CANNES

Modification n°1 du PLU

1.F. RAPPORT DE PRESENTATION

Juillet 2021

A00022, 51 Boulevard de l'Estérel

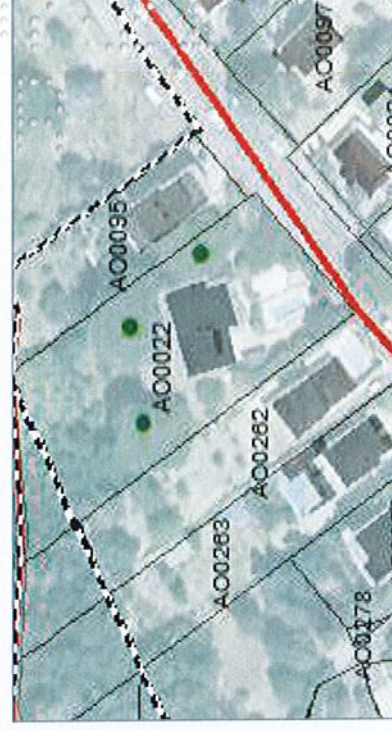
La modification concerne le classement des 3 pins parasol de la parcelle AO0022 située au 51 boulevard de l'Estérel au sens de l'article L.151-23 du code de l'urbanisme et de faire figurer ce classement sur les plans de zonage du P.L.U.

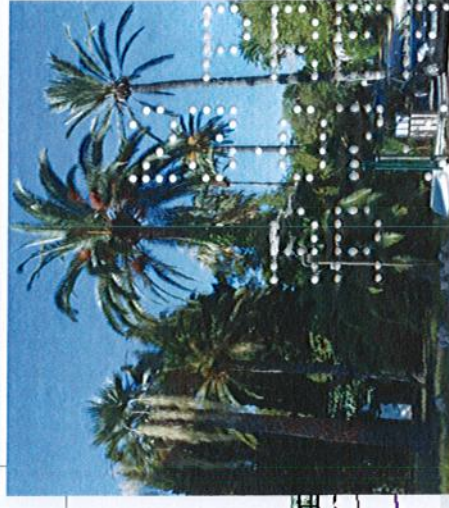
Le P.L.U. approuvé le 18 novembre 2019 prévoit un arbre remarquable sur la parcelle AW 157, située au 25 avenue du Docteur Picaud. Or, il s'avère qu'il s'agit d'une erreur matérielle car l'espace est composé d'un bouquet végétal avec des palmiers, des oliviers et des yuccas. Cet ensemble d'arbres ne justifie pas le classement en arbres remarquables.

La proposition de modification consiste à transformer cet arbre remarquable en un espace vert à protéger (E.V.P), prenant en compte le bosquet dans sa globalité.

B.4. MODIFICATION DES COULEURS DE LA LEGENDE DE LA CARTE DES HAUTEURS

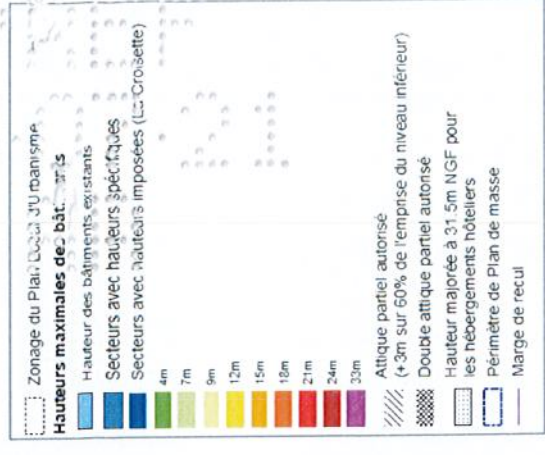
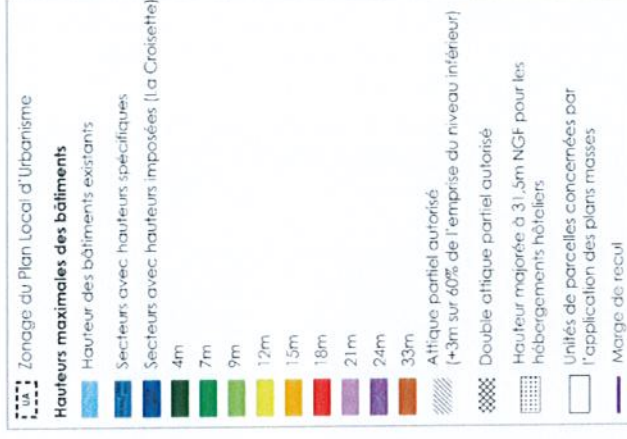
Le P.L.U. approuvé le 18 novembre 2019 prévoit un plan des hauteurs qui comporte une palette de neuf couleurs, en plus du bleu pour les cas particuliers. Chacune de ces couleurs représente une hauteur maximum spécifique, allant de 4 m à 33 m.

Après quelques mois d'utilisation, il s'avère que cette palette de couleur n'est pas suffisamment intuitive. En effet, elle ne suit pas une progression et porte parfois à confusion, notamment avec le rouge qui se trouve au milieu de la palette.

La modification consiste à proposer une nouvelle palette de couleur précongnitive pour la carte des hauteurs afin de faciliter sa lecture.

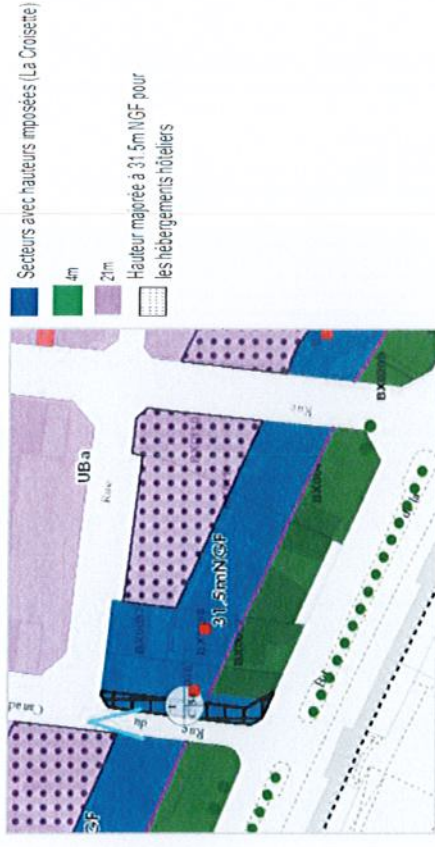
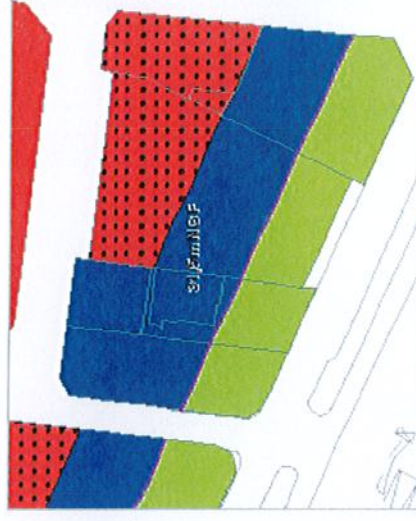
La cote 31,5 m NGF à partir de la marge de recul sur le boulevard de la Croisette établit l'objectif d'harmonisation des hauteurs bâties sur ce front de mer, notamment en continuité de l'Hôtel Carlton voisin.

L'avancée de cette hauteur imposée est une erreur matérielle puisqu'il n'est pas souhaité ni souhaitable de voir s'ériger une construction d'un tel gabarit sur cet angle de voie et en débord de l'alignement des constructions avoisinantes.

La modification consiste à prolonger sur la carte des hauteurs, la hauteur de 4 m pour les commerces dans l'espace situé entre la limite de voie et la marge de recul, sur la parcelle BX 036.

B.6. MODIFICATION DE LA HAUTEUR

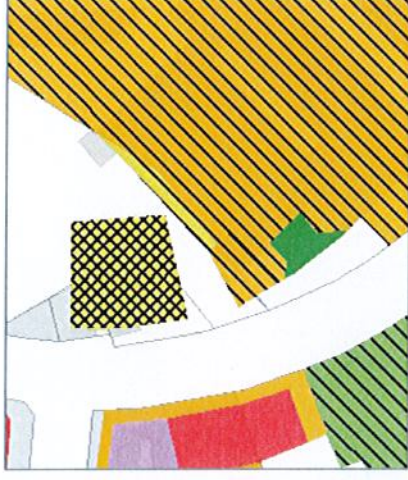
La multiplicité de ces hauteurs sur un même bâtiment est une erreur matérielle puisqu'il n'est pas souhaité ni souhaitable de voir s'ériger une construction de gabarits disparates à cet endroit.

La modification consiste à uniformiser sur la carte des hauteurs, la hauteur de 15 mètres attique, sur les parcelles CX 0174 et 181.

B.12. SUPPRESSION DU POLYGONE D'IMPLANTATION SUR LES PARCELLES DN 46, 49, 50, 123, 424, 429 ET 601

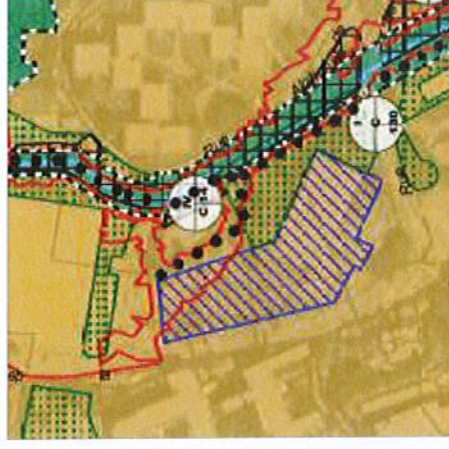
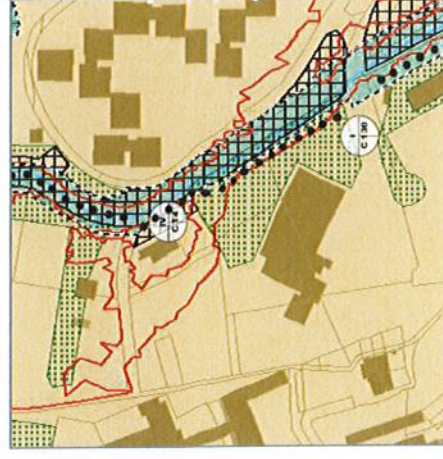
Le P.L.U. approuvé le 18 novembre 2019 présente un polygone d'implantation sur les parcelles citées. Ce polygone de constructibilité vise la réalisation d'un gymnase sur le secteur de Ranguin.

Lors de l'association des personnes publiques associées à l'élaboration de la modification n°1 du P.L.U., le département des Alpes-Maritimes a demandé la suppression de ce polygone d'implantation pour réétudier la réalisation du gymnase suite au P.A.C. P.P.R.I. notifié par le préfet des Alpes-Maritimes en date du 10 mars 2020.

La modification consiste à supprimer le polygone d'implantation concerné sur le plan de zonage réglementaire.

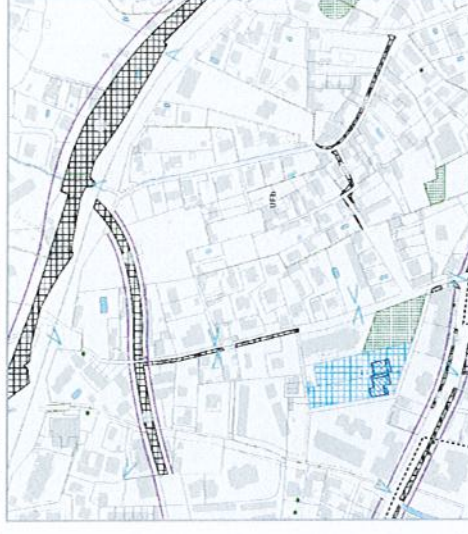
Ce secteur a été exposé aux inondations lors des crues du 3 octobre 2015, des 23 et 24 novembre 2019 et du 1^{er} décembre 2019. Il y a lieu d'apporter une réponse hydraulique pour réduire le risque inondation et protéger les constructions existantes. Mettre en œuvre des emplacements réservés au bénéfice de la réalisation d'ouvrages hydrauliques est un moyen pour lutter contre les inondations. Ces emplacements réservés visent à engager une politique de maîtrise du foncier en corrélation avec les études du PAPI (Programme d'action de prévention des inondations) approuvé le 3 juillet 2020, qui préciseront les moyens à mettre en œuvre pour prévenir les inondations sur les secteurs Roquebillière et Devens.

- inscrire sur le plan de zonage réglementaire, 7 emplacements réservés au profit de la Communauté d'Agglomération Cannes Pays de Lérins (compétence GEMAPI), et supprimer la SMS 01.
 - ajouter les 7 emplacements réservés dans la liste des emplacements réservés et supprimer la SMS 01,
- P.L.U approuvé le 18 novembre 2019

3 nouvelles S.M.S à la Bocca, avenue Pierre Sémard et rue du Bosquet

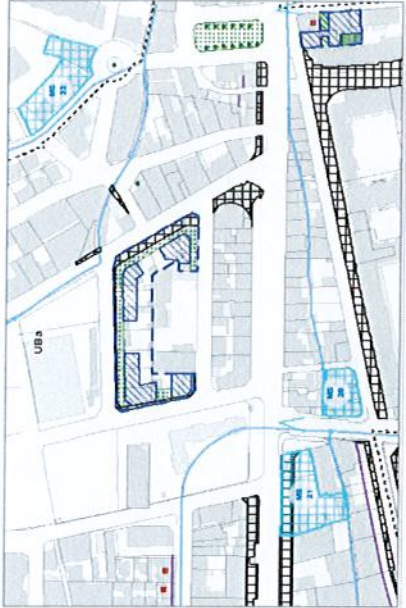
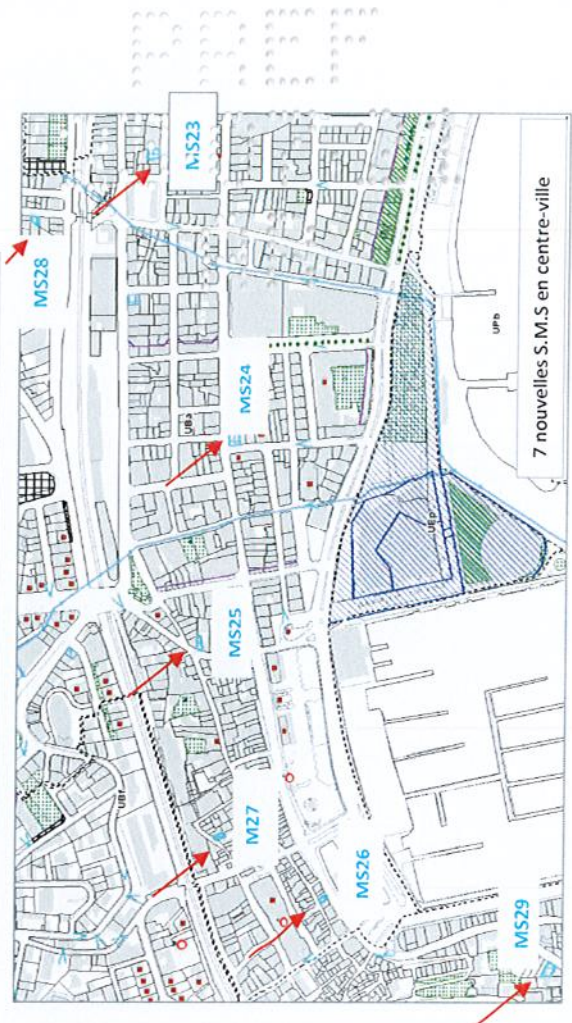
Il est donc nécessaire de compenser la perte de ces 39 logements locatifs sociaux, pour maintenir l'offre de logements sociaux en compatibilité avec le Plan Local de l'Habitat Intercommunal adopté par la CACPL le 17 juillet 2020. A cet effet, 9 fonciers ont été repérés, pouvant comptabiliser 67 logements sociaux :

- la modification de la liste des servitudes de mixité sociale par l'ajout de 10 S.M.S pour un total de 67 logements sociaux.

- l'actualisation du zonage réglementaire avec la matérialisation de ces 10 S.M.S.

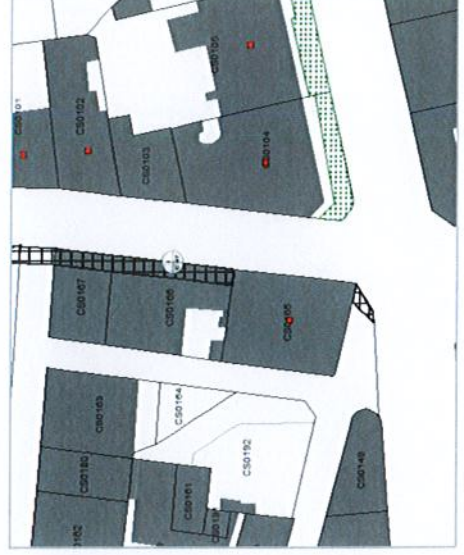
- la suppression partielle de l'ER I.C.47 sur les parcelles CS0165, 23 Boulevard Maréchal Gallieni, dans le zonage réglementaire,
- l'actualisation de la surface approximative de l'emplacement réservé I.C.47, indiquée dans la liste des emplacements réservés du P.L.U. (691 m²).

BR 001, rue Georges Clémenceau

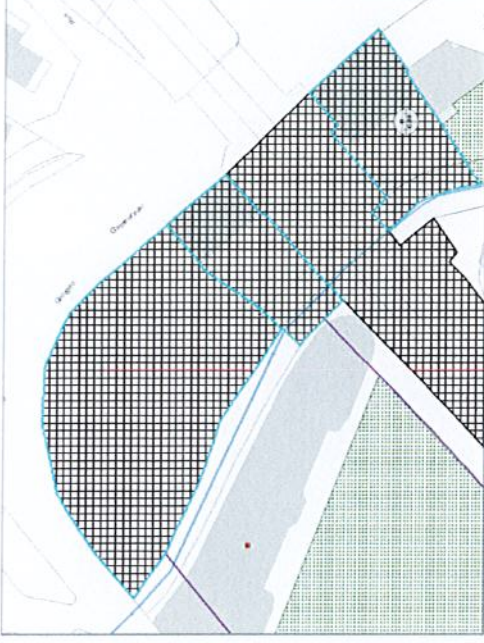
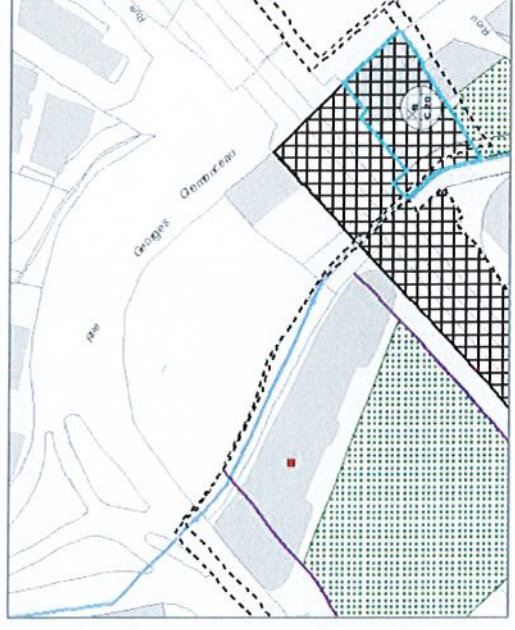
La Ville de Cannes a déjà acquis une partie de l'emprise de cet emplacement réservé et a déjà réalisé un parc relais. Aussi est-il opportun de réduire en conséquence l'emplacement réservé II.C.20.

- la suppression partielle de l'emplacement réservé II.C.20 sur les parcelles AW 113 et 302 rue Georges Clémenceau sur le plan de zonage,
- l'actualisation de la surface approximative de l'emplacement réservé II.C.20 indiquée dans la liste des emplacements réservés du P.L.U. (536 m²)

DH 0018 à 0022, avenue du
Commandant Bret

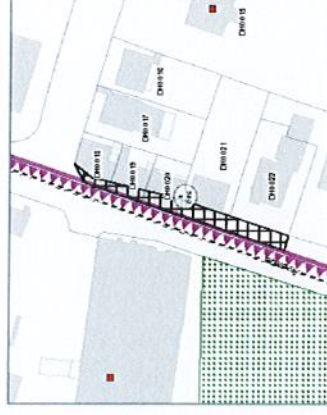
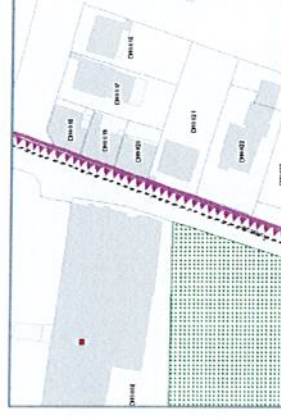
L'élargissement de voirie n'étant plus d'actualité, il y a lieu de supprimer l'emplacement réservé I.C.25. De plus, par courrier du 1er avril 2021, la Ville de Cannes a indiqué au propriétaire de la parcelle AN 0041, qu'elle renonce à l'acquisition du bien. En conséquence, l'emplacement réservé II.C.14. dédié à l'extension centre de loisirs municipal « la petite ferme » est supprimé.

AK 243 rue saint-Vincent-de-Paul

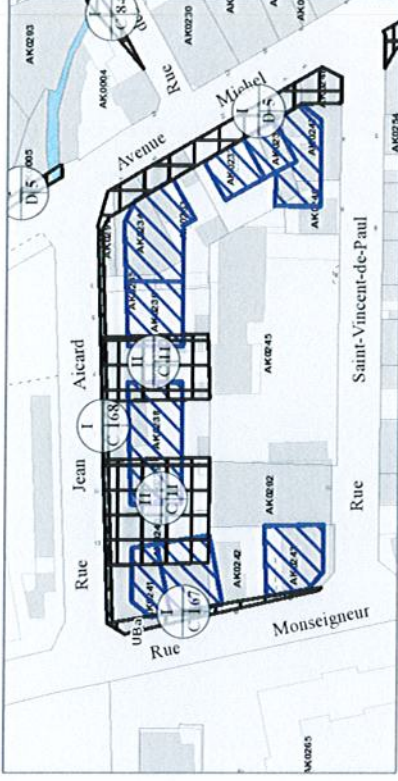
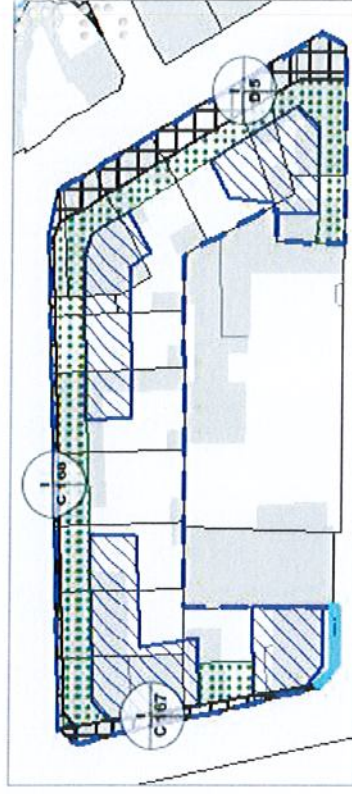
Ce secteur fait l'objet d'un plan de masse sur l'ensemble de l'îlot. Afin d'alligner le futur bâtiment prévu sur la parcelle AK 243 au bâtiment existant sur la parcelle voisine AK 292, il est nécessaire de créer un emplacement réservé au bénéfice de la Ville de Cannes pour un élargissement de l'espace public. En conséquence, la proposition consiste en l'extension de l'emplacement réservé I.C.167 d'une surface de 15 m² sur la parcelle AK243 sur la rue Saint-Vincent-de-Paul.

De plus, le transfert de La Poste est prévu sur le site de la place Roubaud de La Bocca. En conséquence, les emplacements réservés II.C.11 sont obsolètes.

- l'extension de l'emplacement réservé I.C.167 sur la parcelle AK 243 donnant sur la rue Saint-Vincent-de-Paul,
- la suppression des emplacements réservés II.C.11 sur le plan de zonage,
- l'actualisation de la liste des emplacements réservés.

C.13. MODIFICATION DE L'EMPLACEMENT RESERVE I.C.11

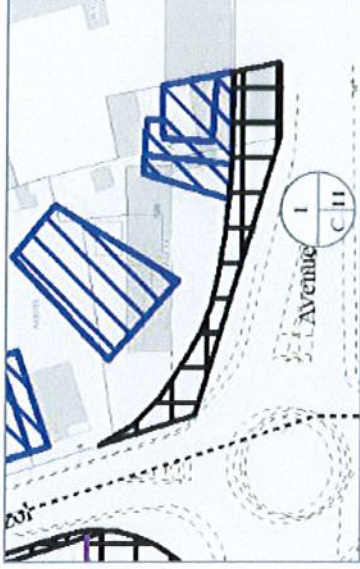
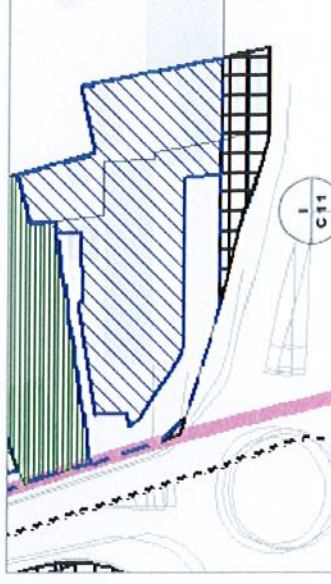
L'élargissement de voirie reste d'actualité, mais la mise en œuvre du secteur de plan de masse qui se trouve au droit de cet emplacement réservé nécessite une rampe d'accès pour les personnes à mobilité réduite. Pour que cette rampe puisse se faire, il y a lieu de réduire l'emplacement réservé pour dégager une largeur suffisante, tout en libérant de l'espace pour l'espace public autour du rond-point.

C.14. MODIFICATION DE L'EMPLACEMENT RESERVE I.C.129

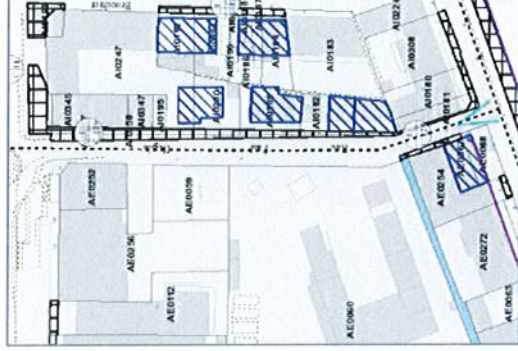
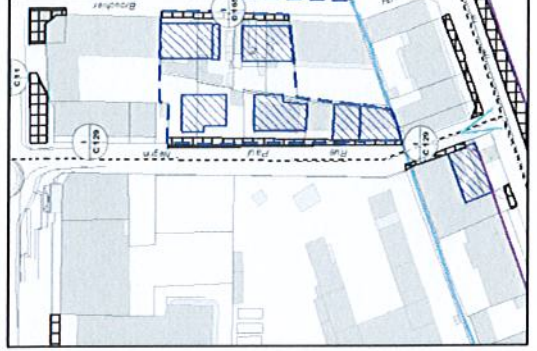
Sur les parcelles AI 357 et 358, des aménagements des espaces publics ont été réalisés.

En conséquence, il y a lieu de supprimer l'emplacement réservé sur les parcelles concernées.

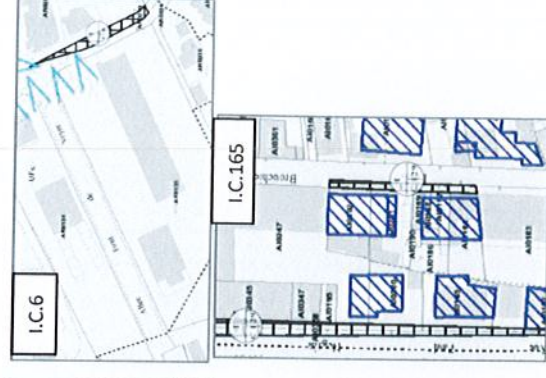
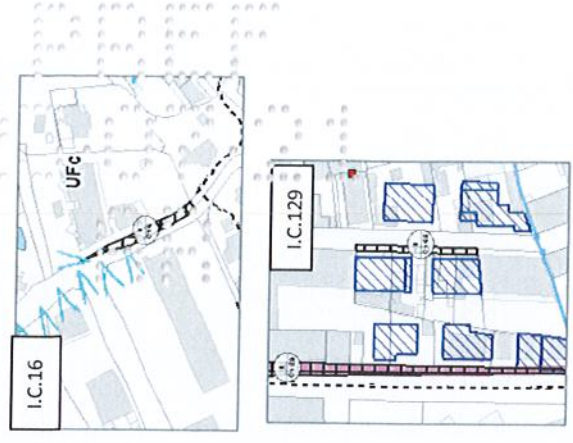
Le P.L.U. approuvé le 18 novembre 2019 prévoit de nombreux emplacements réservés, qui sont matérialisés sur le plan de zonage par des heures noires avec une pastille qui indique son numéro. Or certains emplacements réservés contiennent une erreur d'étiquette.

Les numéros de pastilles sont à modifier pour correspondre à la liste des emplacements réservés du P.L.U.

La modification consiste à corriger les pastilles des emplacements réservés dans le zonage réglementaire dans les quatre cas suivants :

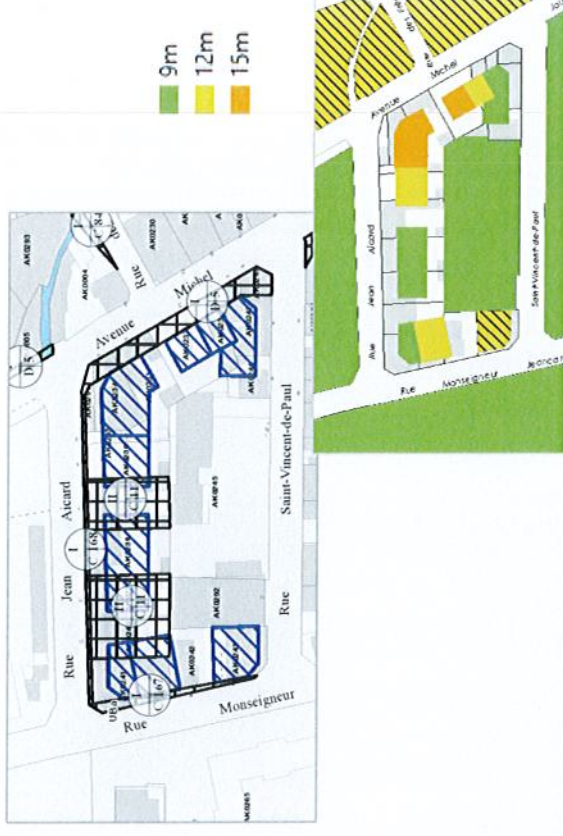
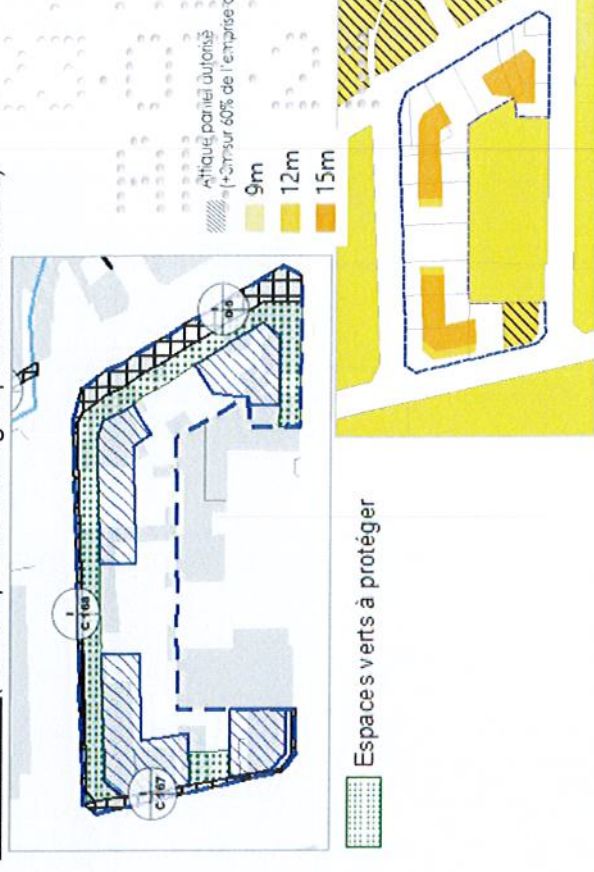
Le P.L.U. approuvé le 18 novembre 2019 prévoit un plan de masse dont les emprises bâties ne sont pas conformes au PPRi en cours de révision. Les plans de masse présentent des emprises constructibles dans des zones à risque fort d'inondation.

Le plan de masse inscrit au P.L.U. a été conçu avant le porter à connaissance (PAC), du risque d'inondation notifié par le préfet en date du 10 mars 2020.

Le plan de masse est à modifier en prenant en compte les emprises constructibles délimitées par ce PAC inondation.

La modification consiste à ajuster le plan de masse concerné suivant le plan descriptif ci-contre en intégrant les polygones constructibles et les espaces verts protégés à créer. La carte des hauteurs est à actualiser en cohérence avec le plan de masse proposé.

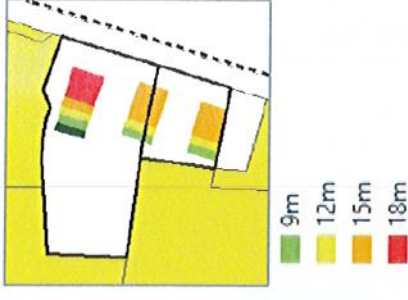
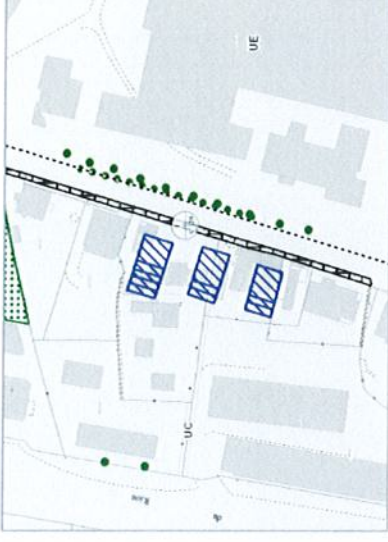
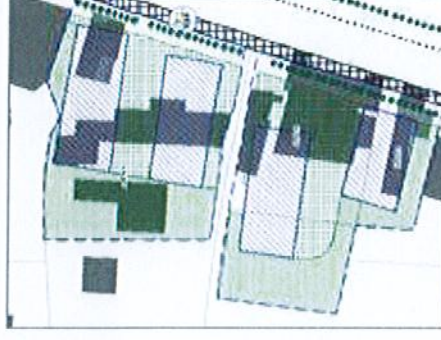
Le P.L.U. approuvé le 18 novembre 2019 prévoit un plan de masse sur les parcelles AZ 115, 232 et 763.

- modifier le plan de masse suivant le plan descriptif ci-contre en intégrant les polygones constructibles, les espaces verts à protéger, deux alignements d'arbres à créer et les espaces de pleine terre à créer, et en détachant la partie ouest de la parcelle AZ 763,
- actualiser la carte des hauteurs.

La modification conserve le principe d'amélioration de perméabilité des sols (environ 52% de sol perméables au lieu de 40% en l'état actuel du site et 50% en zone UC, en prenant en compte l'observation déposée lors de l'enquête publique).

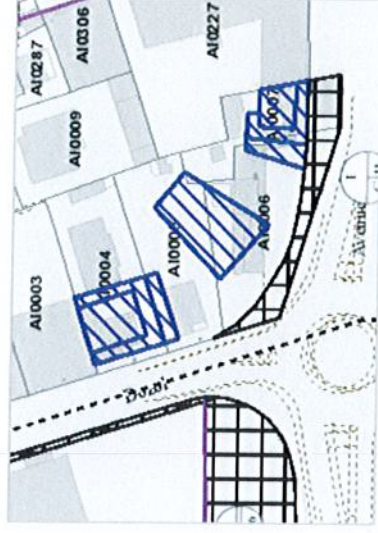
Le P.L.U. approuvé le 18 novembre 2019 prévoit un plan de masse réalisable en une phase unique sur l'ensemble des parcelles AI 0004 à 0007. Il a été conçu en amont du projet de révision du PPRi.

- un phasage souhaitable d'opération,
- le PPRi en cours de révision du fait de l'impossibilité de construire un parking sous-sol sur la parcelle AI 0007.

La modification consiste à modifier le plan de masse suivant le plan descriptif ci-contre en vue de répondre à la connaissance actuelle du risque d'inondation du secteur traduit par le porter à connaissance (PAC), notifié par le préfet en date du 10 mars 2020. La carte des hauteurs est à actualiser. L'emplacement réservé est à réduire pour prévoir des aménagements des accès aux personnes à mobilité réduite.
